溶接専門部会（WS） 火技解釈第 10 章 検討課題 一覧表（1/16） 「平成 29 年 12 月 12 日現在」

溶接専門部会 (WS) 火技解釈第 10 章 検討課題 一覧表 (2/16) 「平成 29 年 12 月 12 日現在」

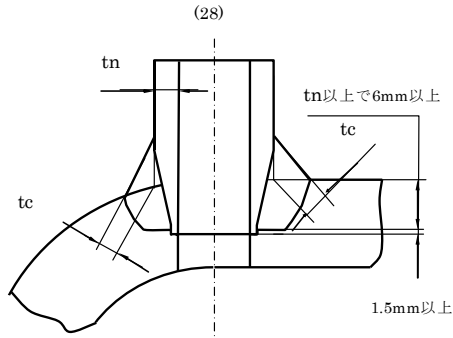
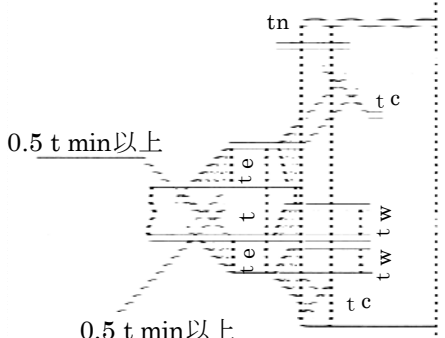
No.	課題番号	【課題名】 概要	主要な 条項	担当 Gr.	改正 提案	理 由	WS 最終審議	WS 投票	JESC 提案	JESC 提案結果	備 考
7	WS06-02	<p>【平板又は管板を取り付ける継手の溶接部】 火技解釈別図 3(11)の構造で、ステーで支えられるか否かで溶接脚長が決められていたが、ASME2003Addenda 以降では、ステーの有無による区分が廃止されている。</p> <p>(11)</p> 	別図第 3 (11)	溶接設計	否	ステーの取り付け方法、サイズに関して、事項は多種多様であり、全てのケースが強度を満足するとは言えない。	WS 19-1	—	—	—	
8	WS06-03	<p>【管台を取り付ける継手の溶接部】 ASME Sec. I 2002 Addenda から PW16.1(p)の図が削除された。</p> <p>(20)</p> 	別図第 4 (20)	溶接設計	否	溶接強度の健全性が問題となった訳でもなく、適用に問題ないため現行のままとする。	WS 19-1	—	—	—	
9	WS06-04	<p>【溶接部の強度不足】 「高クロム鋼の長時間クリープ強度低下に関する技術基準適合性調査委員会」(略称：SHC 委員会*1) で検討された内容の火技解釈への取り込み。</p> <p>*1 : Committee on Establishing Allowable Stress Value etc. of High Chromium Ferritic Steel</p>	第 121 条	溶接設計	否	溶接部の強度低下に係り、現行の溶接継手効率の式に入っている因子である継手の種類、溶接部の検査に溶接継手部のクリープ強度の因子を加えた溶接継手の効率 η として、火技解釈第 1 章の計算式改正を提案する。 溶接設計に絡み、JISB8201 の訂正を行いたい予定である。	WS 19-1	—	—	—
